Mission régionale d'autorité environnementale

**Avis délibéré de la mission régionale
d'autorité environnementale
Hauts-de-France
sur le projet de création
d'un parc photovoltaïque flottant
sur les communes de Bitry et Attichy (60)
Étude d'impact du 22 août 2022**

n°MRAe 2023-7456

Localisation des enjeux fort pour la faune (en rouge) au regard du plan masse (entouré rouge)
(source : étude d'impact page 103 et plan masse)

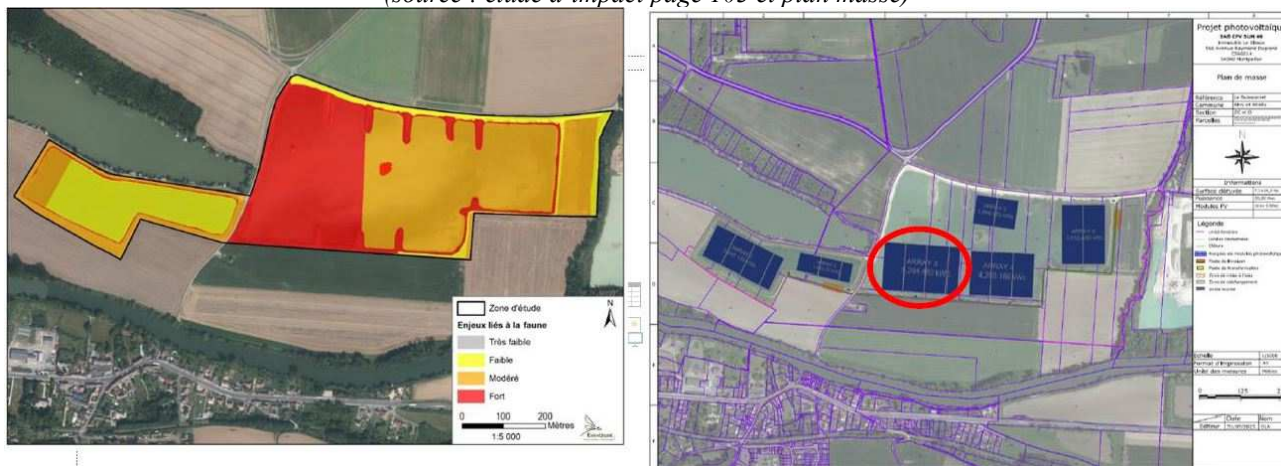
Cependant, la variante retenue reste impactante sur les milieux naturels et la biodiversité (cf. paragraphe II.4.2 ci-après). Des variantes permettant de réduire l'impact sont à rechercher. L'étude

n'est pas allée au bout de la démarche d'évitement en priorité, puisque que des zones à enjeux fort pour la faune seront impactées par des îlots de panneaux solaires.

Le dossier mériterait d'être complété d'une recherche de sites alternatifs présentant moins d'enjeux .

L'autorité environnementale recommande :

- *de justifier le maintien du choix du site alors qu'il est situé en zone inondable ;*
- *de présenter d'autres scénarios y compris de localisation qui évitent les zones inondables et ou techniques qui évitent au maximum les secteurs à enjeux pour la faune et notamment les secteurs de rassemblement des oiseaux et de chasse pour les chauves-souris.*
